**Cliente:** Instituto BioAtlântica – IBIO AGB Doce**Contrato:** IBIO – AGB DOCE No 27/2017**Referência:** Assessoria técnica especializada para elaboração de 03 pareceres técnicos sobre pleito de outorga de direito de uso das águas, na bacia hidrográfica do rio Santo Antônio**Data:** 16/08/2017**Página:****1/9**

1. Empreendedor: ANGLO AMERICAN MINÉRIO DE FERRO BRASIL S.A
2. Objeto de Análise: Processo 03963/2017 – Canalização e/ou retificação de curso de água do Agrupamento I
3. Elaboração: tec3 – Geotecnia e Recursos Hídricos Ltda.  
– R.T: Eng. Civil Fernando Portugal Maia Saliba (CREA 47.466)

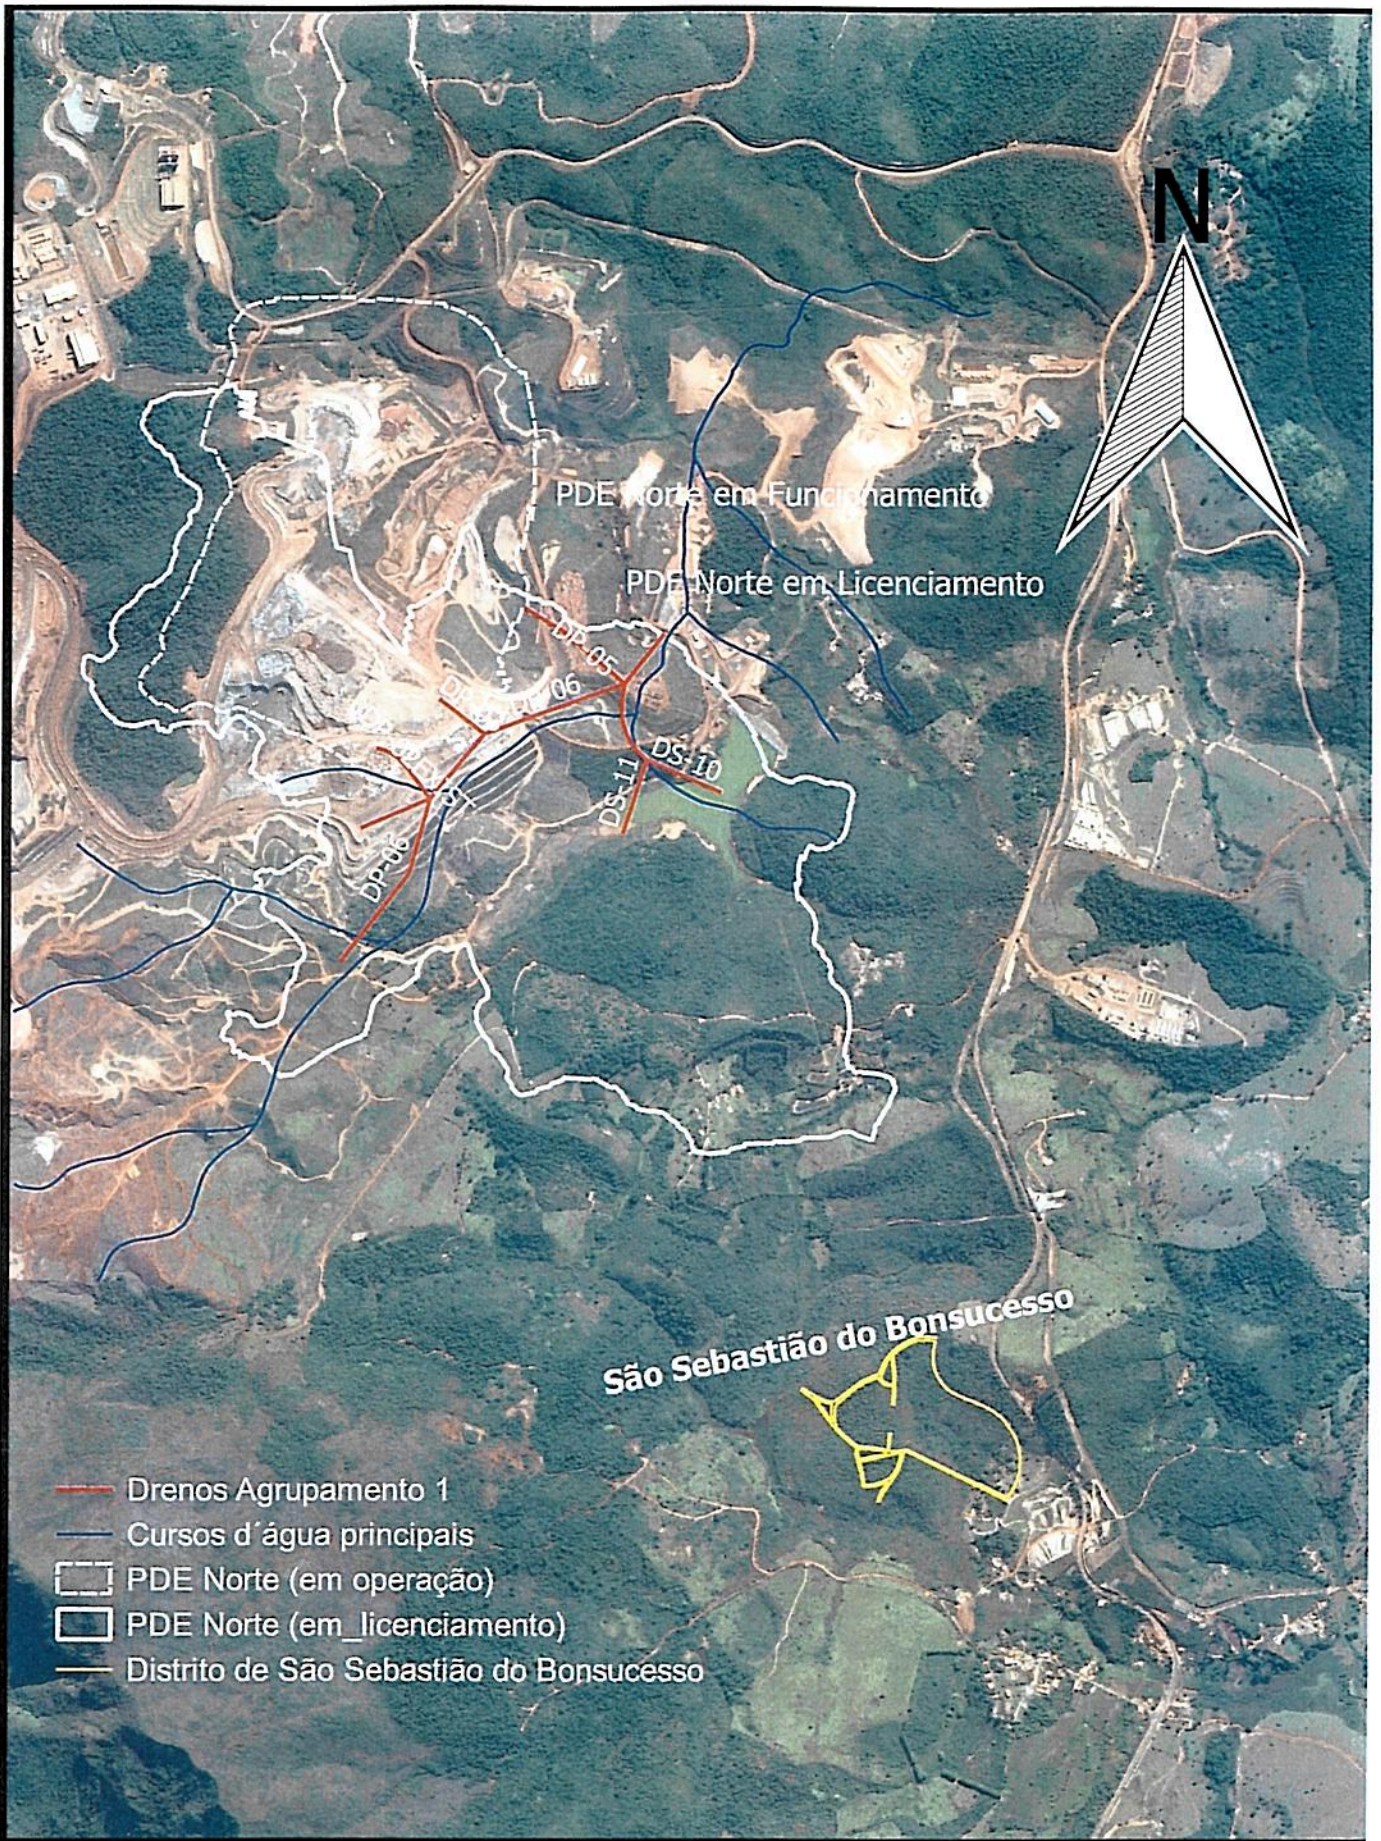
O empreendimento localiza-se a montante da cidade de Ferros, pela simples análise do item 2 – Histórico e pela Figura 1, com bacias afluentes aos cursos d’água principais (rio do Peixe e rio Santo Antônio), em que se apresenta como meta de qualidade no PARH Santo Antônio a classe 1, o que exige maior atenção em relação a empreendimentos com potencial poluidor enquadrados em qualquer classe.
